忠县100MW光伏电站第二次减排量核证项目 减排量核证报告

(监测期: 2021 年 08 月 01 日 ~ 2022 年 12 月 31 日)

核证机构: 中国船级社质量认证有限公司

报告日期: 2023年8月7日

图 1、监测计量图

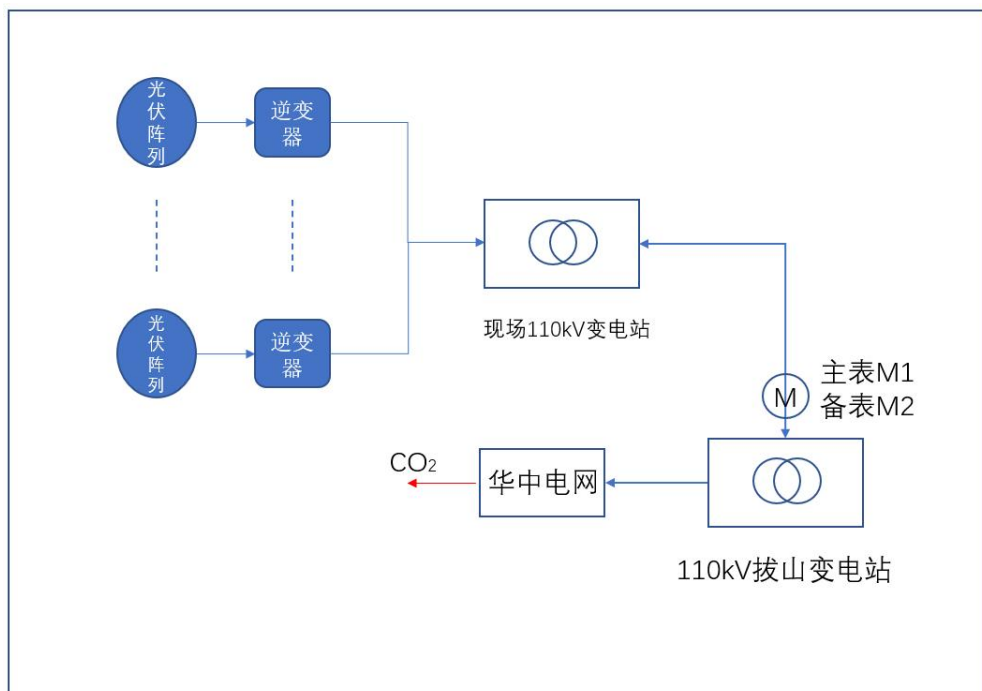
核证组通过文件评审和现场访问的方式，提出了**不符合4**：经现场核查，根据操作系统界限图，发现本项目存在备用线路，与项目设计文件中监测计划不一致。

且每月电网开具了下网电量结算发票，未统计入下网电量。

CCSC核证组通过现场走访结合与备案的监测计划进行核对，提出**澄清要求2**：经现场采访，本监测期内读取电量的电表与已备案的监测计划不一致（监测计划中为读取“110kV拔山变电站163古拔线进线侧的双向电能表”，而电量报表数据实际为读取“现场110kV变电站出线侧的双向电能表”），请澄清。

通过查看03版监测报告，核证组确认备用线路的下网电量已参与计算。根据（Rev1.0 20180719-13/45）

《温室气体自愿减排项目审定与核证指南》第五条第（二）款第5点，核证组认为本项目存在针对监测计划的变更，因此提出**进一步行动2**：项目业主方应当申请变更本项目设计文件的监测计划描述中的线路图，添加备用线路的描述。并分析监测计划变更对监测数据的完整性、精确度的影响。

根据《温室气体自愿减排项目审定与核证指南》第五条第（二）款第5点，核证组认为本项目存在监测计划上的变更，因此提出**进一步行动3**：项目业主方应当申请变更本项目监测计划，添加读取电站侧数据进行交叉核对的描述。

图2、2021、2022年月度日照辐射量与1982-2011年平均月度辐射量对比图

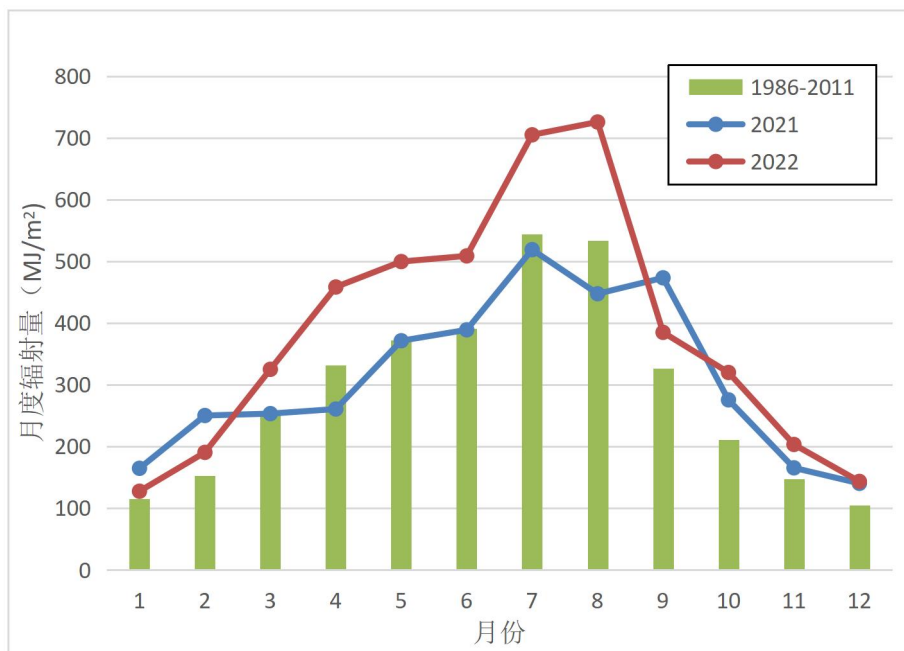
通过查阅监测报告（1.0版），核证组提出澄清要求5：本监测期产生的减排量已经超出项目设计文件预测值的22.17%，请进行进一步澄清。

5) 核查组通过将2021、2022年日照辐射强度（数据来源于项目电站实测数据）与1982-2011年的平均日照辐射强度水平（数据来源于项目可研报告）进行对比（见表9、图2），可以看出2022年的日照辐射强度明显高于历史水平。由此可知本项目在2022年不论是日照辐射强度还是日照时数都要高出历史水平，导致本监测期项目实际减排量超出预计减排量21.08%。

另外，核查组统计了2018-2022年五年项目实际净上网电量，并与项目设计文件中的预计值进行了对比（见表10），可以看出尽管2021、2022两年的实际净上网电量较预计供电量要高，但2018-2022年的实际上网电量合计值并未超出这五年的预计供电量。由于项目投资内部收益率（IRR）是基于整个项目寿命周期来计算的，项目的额外性没有受到影响。

因此，澄清要求5予以关闭。

图2、2021、2022年月度日照辐射量与1982-2011年平均月度辐射量对比图

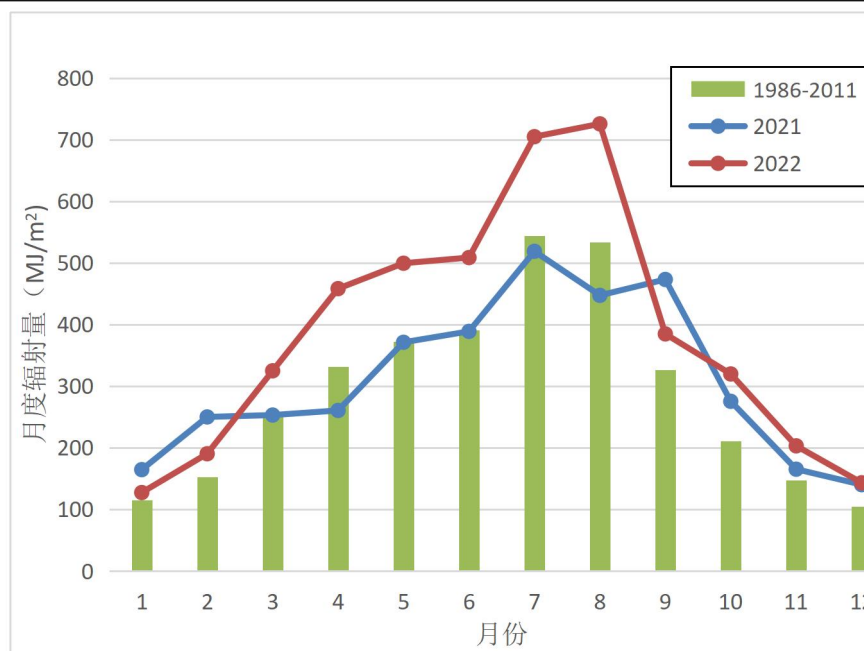
设备进行了校验		
6、减排量计算的评审		
6.1 项目业主是否按照备案的项目设计文件对实际产生的减排量进行计算	核证组确认项目业主按照适用的方法学和备案的项目设计文件对实际产生的减排量进行计算。	符合
6.2 监测期内是否出现由于未监测而导致出现的数据缺失,如是,项目业主是否对减排量进行了保守计算	核证组确认本监测期内未出现未监测而导致的数据缺失。	符合
6.3 减排量在监测期内是否高于同期预估的减排量,如是,是否在监测报告中予以说明	<p style="text-align: center;">澄清要求 5</p> <p><u>本监测期产生的减排量已经超出项目设计文件预测值的 22.17%, 请进行进一步澄清。</u></p> <p>1、通过查阅项目设计文件及审定报告,核查组确认项目 2021 年和 2022 年预计上网电量分别为 77982MWh 和 77410MWh,且在年上网电量增加超过 10.32%时,项目 IRR 将超过基准 8%。</p> <p>2、通过查阅 03 版监测报告、03 版计算表、项目可研报告及项目操作系统等证据资料,核证组确认:</p> <p>1) 根据项目操作系统,核证组确认该项目实际装机容量为 99.99MWp,未超过项目可研报告所述的设计装机容量 100MWp;</p> <p>2) 通过查阅《重庆 2022 年统计年鉴》,核证组确认 2021 年重庆市日照时数为 1066 小时,低于 1952-2021 年的平均值 1335.947 小时;通过查阅“中国天气网提供的重庆 2022 年 4 月-12 月天气评价”,2022 年大部分月份日照天数均高于常年水平和上年同期,故核证组确认 2022 年项目所在地确实日照辐射值水平较高;</p> <p>3) 2021 年 8 月 1 日-2021 年 12 月 31 日(共计 153 天)共产生净上网</p>	<p style="text-align: center;">澄清要求 5</p> <p>符合</p>

5) 核查组通过将 2021、2022 年日照辐射强度 (数据来源于项目电站实测数据) 与 1982-2011 年的平均日照辐射强度水平 (数据来源于项目可研报告) 进行对比 (见表 9、图 2), 可以看出 2022 年的日照辐射强度明显高于历史水平。由此可知本项目在 2022 年不论是日照辐射强度还是日照时数都要高出通过历史水平, 导致本监测期项目实际减排量超出预计减排量 21.08%。

另外，核查组统计了2018-2022年五年项目实际净上网电量，并与项目设计文件中的预计值进行了对比（见表10），可以看出尽管2021、2022两年的实际净上网电量较预计供电量要高，但2018-2022年的实际经上网电量合计值并未超出这五年的预计供电量。由于项目投资内部收益率（IRR）是基于整个项目寿命周期来计算的，项目的额外性没有受

图2、2021、2022年月度日照辐射量与1982-2011年平均月度辐射量对比图

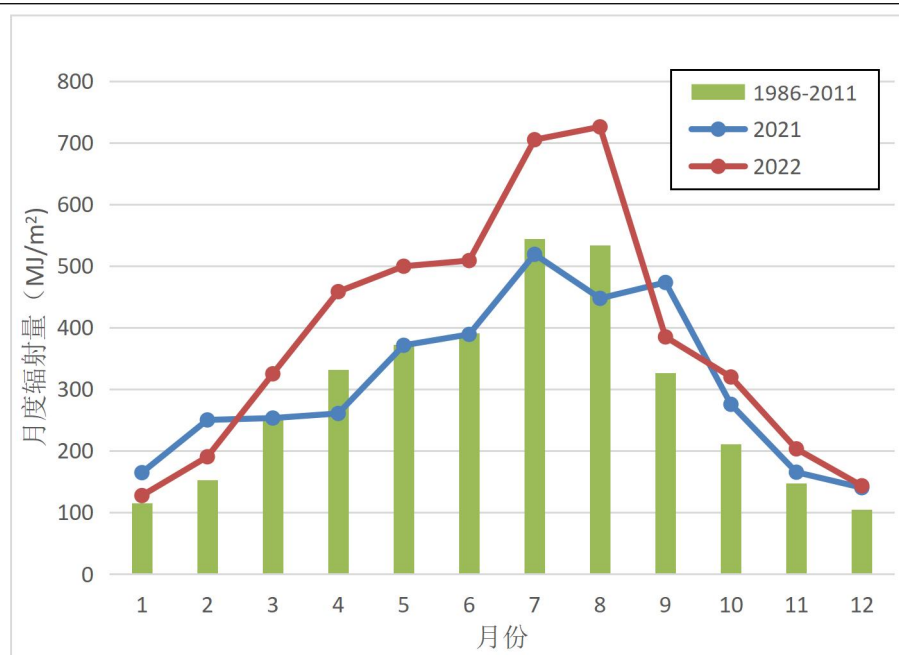
<p>澄清要求4.</p>	<p>经现场核查,项目操作系统中统计的光伏组件数与监测报告中 A.1 部分的描述不一致,请澄清。</p>	<p>因次项目非自建而是收购的,企业并无组件采购合同,且在项目签约时卖方没有提供相关数据。业主后期自行统计出的实际光伏组件数和原 PDD 上的数据有出入,现已提供更新版光伏组件数。并同步修改监测报告中 A.1 部分的相关描述</p>	<p>根据《温室气体自愿减排项目审定与核证指南》第五条第(二)款第5点,核证组认为本项目存在设计上的变更,因此提出进一步行动 1.</p>
<p>澄清要求5.</p>	<p>本监测期产生的减排量已经超出项目设计文件预测值的 22.17%,请进行进一步澄清。</p>	<p>因 2021-2022 年光照条件是重庆 60 年来最好的一年,且设备维护情况良好,故而超发。已按照保守值重新计算。</p>	<p>1、<u>通过查阅项目设计文件及审定报告,核查组确认项目 2021 年和 2022 年预计上网电量分别为 77982MWh 和 77410MWh,且在年上网电量增加超过 10.32%时,项目 IRR 将超过基准 8%。</u></p> <p>2、<u>通过查阅 03 版监测报告、03 版计算表、项目可研报告及项目操作系统等证据资料,核证组确认:</u></p> <p>1) <u>根据项目操作系统,核证组确认该项目实际装机容量为 99.99MWp,未超过项目可研报告所述的设计装机容量 100MWp;</u></p> <p>2) <u>通过查阅《重庆 2022 年统计年鉴》³,核证组确认 2021 年重庆市日照时数为 1066 小时,低于 1952-2021 年的平均值 1335.947 小时;通过查阅“中国天气网提供的重庆 2022 年 4 月-12 月天气评价”⁴,2022 年大部分月份日照天数均高于常年水平和上年同期,故核证组确认 2022 年项目所在地确实日照辐射值水平较高;</u></p> <p>3) <u>2021 年 8 月 1 日-2021 年 12 月 31 日(共计 153 天)共产生净上网电量</u></p>

<p>33924.051MWh, 较项目设计文件 2021 年预计上网电量 32688 MWh (77982*153 天/365 天=32688 MWh) 增加 3.78%, 增长幅度在阈值范围内;</p> <p>4) 2022 年 1 月 1 日-2022 年 12 月 31 日 (共计 365 天) 共产生净上网电量 100072.917MWh, 较项目设计文件 2022 年预计上网电量 77410MWh 增加 29.28%, 增长幅度超出阈值。因此项目业主方已按照项目设计文件中投资分析的阈值进行保守计算, 即 2022 年仅申请 85398.712MWh (77410*(1+10.32%)=85398.712MWh)。</p> <p>5) 核查组通过将 2021、2022 年日照辐射强度 (数据来源于项目电站实测数据) 与 1982-2011 年的平均日照辐射强度水平 (数据来源于项目可研报告) 进行对比 (见表 9、图 2), 可以看出 2022 年的日照辐射强度明显高于历史水平。由此可知本项目在 2022 年不论是日照辐射强度还是日照时数都要高出通过历史水平, 导致本监测期项目实际减排量超出预计减排量 21.08%。</p> <p>表9、2021、2022年月度日照辐射量与1982-2011年平均月度辐射量 (MJ/m²)</p>

另外，核查组统计了2018-2022年五年项目实际净上网电量，并与项目设计文件中的预计值进行了对比（见表10），可以看出尽管2021、2022两年的实际净上网电量较预计供电量要高，但2018-2022年的实际经上网电量合计值并未超出这五年的预计供电量。由于项目投资内部收益率（IRR）是基于整个项目寿命周期来计算的，项目的额外性没有受到影响。
